平成 30 年度
旧工場敷地返還後の周辺環境対策検討業務委託

報告書

倉浜衛生施設組合

図 3-1 漏水対策図

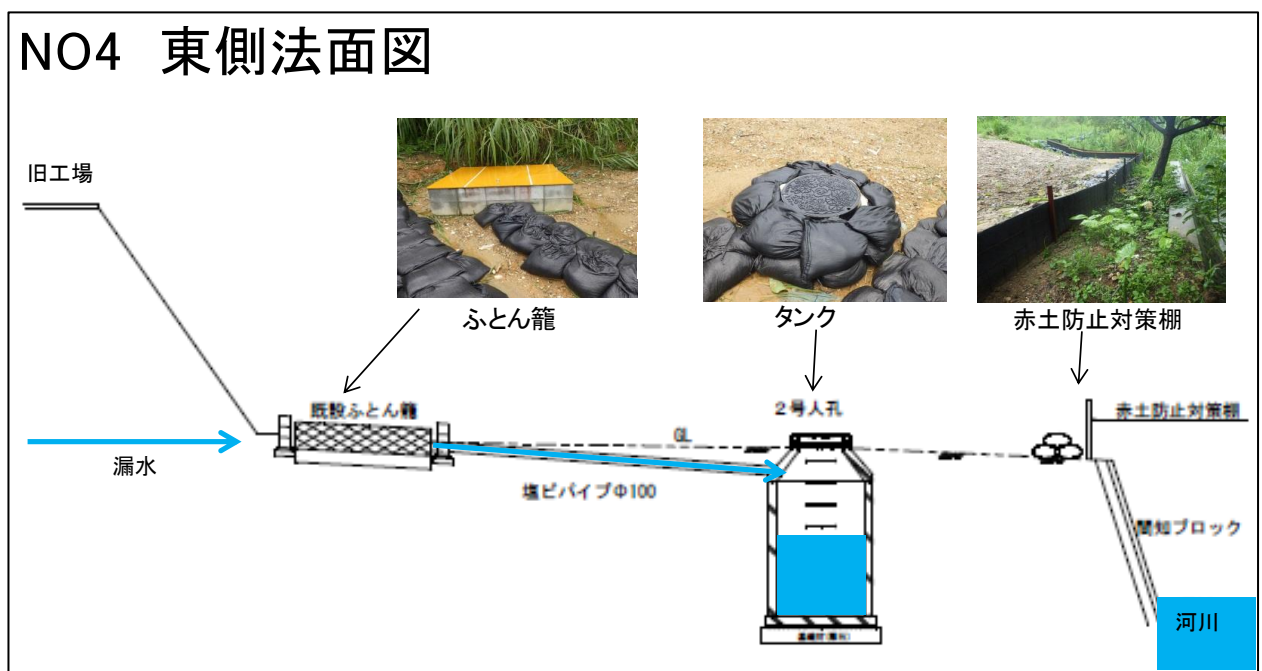
河川環境においては対岸等からの影響も示唆されるが、ダイオキシン類の環境中への流出を防ぐ対策は必要であり、図 3-1 の対応案について効果的な対策であると考えます。タンクに貯めた水は倉浜衛生施設組合内の熱回収施設にて高熱処理することから、安全にダイオキシン類の分解が可能である。

今後の対策工事内容について、東側法面NO.4地点については、3-1で示した漏水対策工事について効果的だといえる。また、「平成29年度旧工場敷地返還後の周辺環境調査業務委託(その2)」において漏水調査を実施しており、東側法面NO.4地点以外からの漏水地点がないことや今回も含め土壌調査の結果から東側法面全面の対策は必要ないと考える。キャッピングはコンクリートよりアスファルトが弾力性もあり適していると考えられる。跡地利用はアスファルトを敷く計画と聞いており、適切であろうと考えられ、キャッピングすることで法面からの漏水量は減少するであろう。ふとん籠の資材は現状のどおり砂でよいと思われる。
